DLiZ.261.1.2024

Odpowiedzi na pytania Wykonawców

Dotyczy: postępowania o zamówienie publiczne prowadzonego w trybie podstawowym bez możliwości negocjacji na zadanie pod nazwą „Wykonanie robót remontowych rozdzielni SN i nN R-11 wraz z przebudową rozdzielnic i połączeń wewnętrznych w Gmachu Mechatroniki Politechniki Warszawskiej w Warszawie przy ul. Św. Andrzeja Boboli 8 – w formule „zaprojektuj i wybuduj”, numer referencyjny: ZP.RB.DS.10.2024.

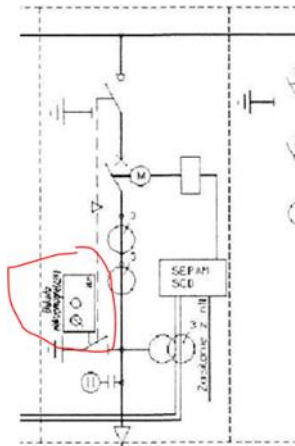
Co to za aparat przy uziemniku w polach zasilających?

W polach zasilających ma być zamontowana blokada uziemnika zabezpieczająca przed uziemieniem kabla będącego pod napięciem. Blokada ma być zrealizowana poprzez izolatory z dzielnikiem napięcia i zewnętrzny przełącznik. W przypadku obecności napięcia na kablu zasilającym gniazdo uziemnika ma być zablokowane i uniemożliwiać włożenie korby. Włożenie korby do gniazda uziemnika ma być tylko możliwe w przypadku braku napięcia na kablu.

Rys. 22. Widok:

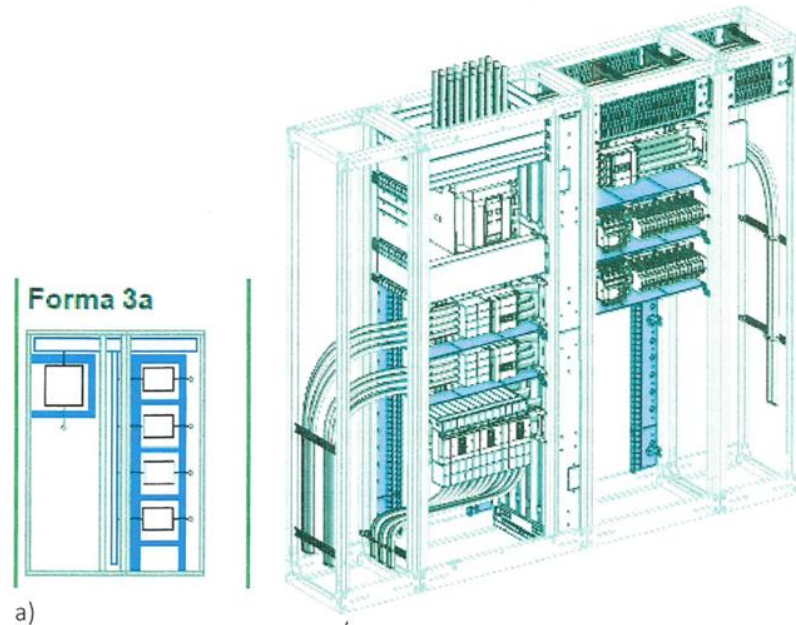
Wyjaśnienie separacji 3a (poniżej). Separacja 3a wymaga oddzielenia każdego aparatu – widok jest niezgodny.

Separacja 3a niemożliwa do realizacji z rozłącznikami listwowymi (jak powyżej wymaga rozdzielnia każdego aparatu) – możliwa forma wygradzenia z rozłącznikami listwowymi to 2b – czy to jest dopuszczalne.

Rysunek 21 w PFU należy traktować poglądowo. Ostateczne rozmieszczenia aparatów zostaną ustalone na etapie projektu wykonawczego.

Zamawiający podtrzymuje zapisy SWZ i wymaga wygradzenie rozdzielni 0,4kV według formy 3a. Gdyby się okazało że przewody odptywowe zasilające będą za krótkie w ramach umowy należy je przedłużyć.
